柏崎刈羽原子力発電所 6号及び7号炉

内部溢水の影響評価について
(第225, 227回審査会合における指摘事項の回答)

平成27年6月

東京電力株式会社

補足第 6. 3. 2-1 図 残留熱除去系による使用済燃料プール冷却・給水ライン

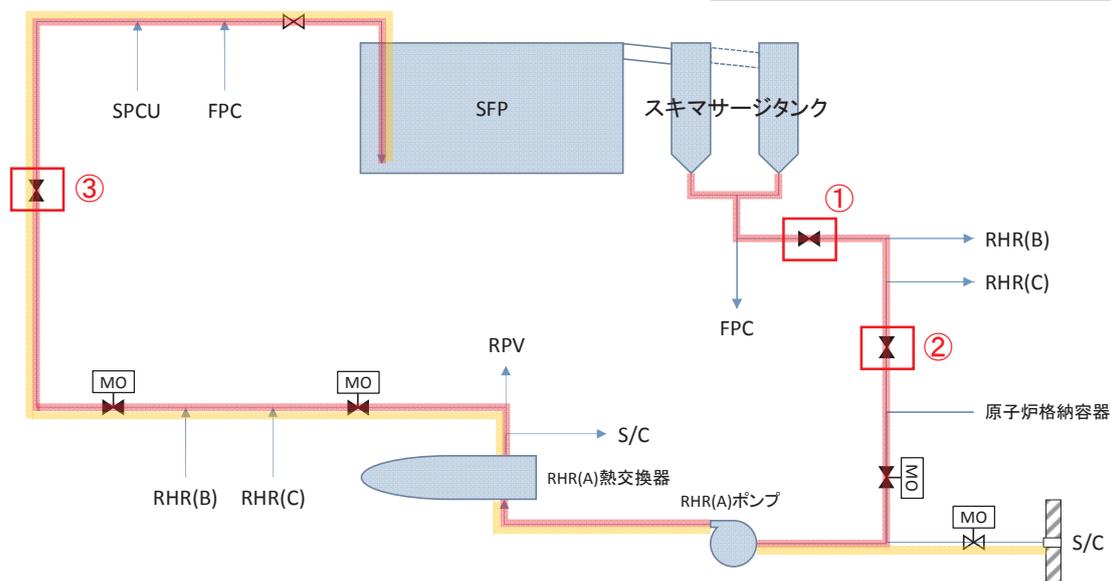
管理 No	指摘事項
225-1	「さらなる安全性の向上」の趣旨を説明すること。
225-2	アクセスルートへの影響を考慮する観点から、残留熱除去系から燃料プール冷却浄化系への戻りライン上の弁の開閉状態が、6号機と7号機で異なる理由について説明すること。
225-8	溢水時のアクセスルートにおける感電の影響に関し、考慮すべき電源が喪失していることの確認や遮断器の切操作等の手順について検討すること。
227-4	燃料プールスロッシング後の現場へのアクセス性について、基準地震動が付加された後、3時間後には1mSv以下となることから線量の影響がないとする考え方を詳細に説明すること。

残留熱除去系から燃料プール冷却浄化系への戻りライン上の弁の開閉状態が6号炉と7号炉で異なる点について、今後両号炉とも常時開運用に統一することを明記した。

なお 7 号炉に関しては、残留熱除去系から燃料プール冷却浄化系への戻りライン上の手動弁（補足第 6.3.2-1 図 ③参照）が逆流防止の観点から常時閉となっているが、その上流側に設置されている逆止弁により代替可能なため、常時開とする運用に変更する。これによりサプレッションプール水の使用済燃料プールへの給水は現場操作が不要となる（6 号炉は同様の系統構成で従来から常時開となっており、現場操作は不要）。

補足第 2.2.2-1 図 多重性・多様性・独立性の確保に関する確認フロー

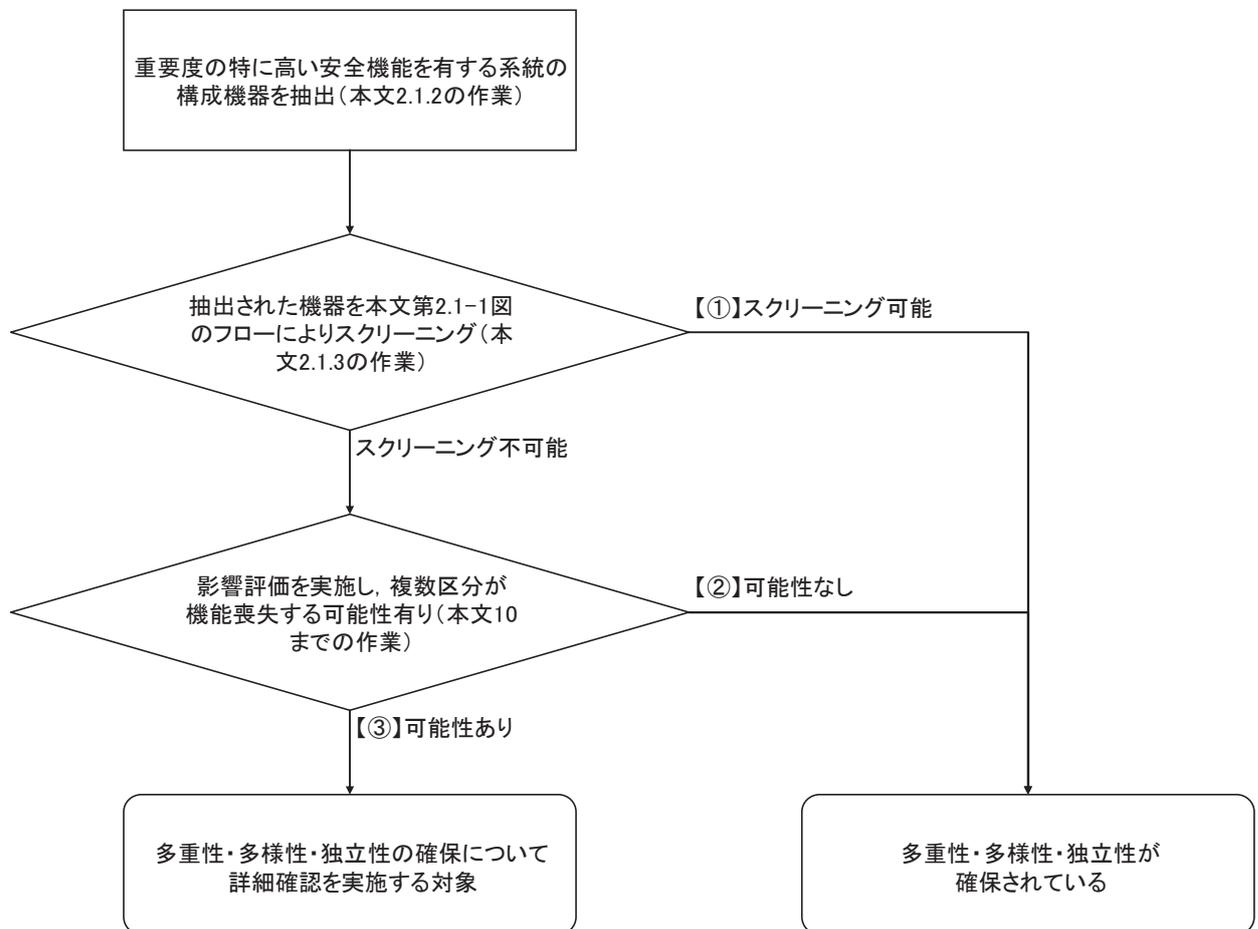
管理 No	指摘事項
225-1	「さらなる安全性の向上」の趣旨を説明すること。
225-3	溢水により多重化された安全機能が同時に失われることは信頼性要求を満たさないので再度検討すること。
225-4	複数の安全機能が、溢水による共通要因故障により損なわれないことを、網羅的に確認していることを説明すること。

複数の安全機能が溢水による共通要因故障により損なわれないよう、必要な溢水対策を実施することとし、記載を修正した。

非常用ガス処理系，可燃性ガス濃度制御系，中央制御室換気空調系は，何れも同一の区画内に A, B 両系統が設置されており，単一の溢水事象により両系統が機能喪失する可能性を有するが，以下に示す通り，区画内及び区画外からの溢水の影響が無い事から機能は維持される。

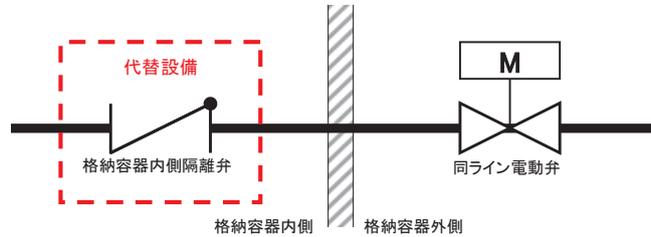
管理 No	指摘事項
225-6	溢水によりフェイルセーフ動作した設備について、溢水後に動作を要求されるものはないのか確認し、要求されるものがあればその設備への対応について説明すること。

フェイルセーフ動作後に、他の安全機能を発揮するための更なる動作が必要となるような設備がないことを確認し、その旨を追記した。

また動作機能が喪失した場合においても、その設備の持つ機能として安全側に作動するようフェイルセーフ設計となっている空気作動弁等の設備に関しては、結果として要求される安全機能を達成しうることから、安全機能に影響はない。なお、フェイルセーフ動作後に、他の安全機能を発揮するための更なる動作が必要となるような設備がないことを確認している。
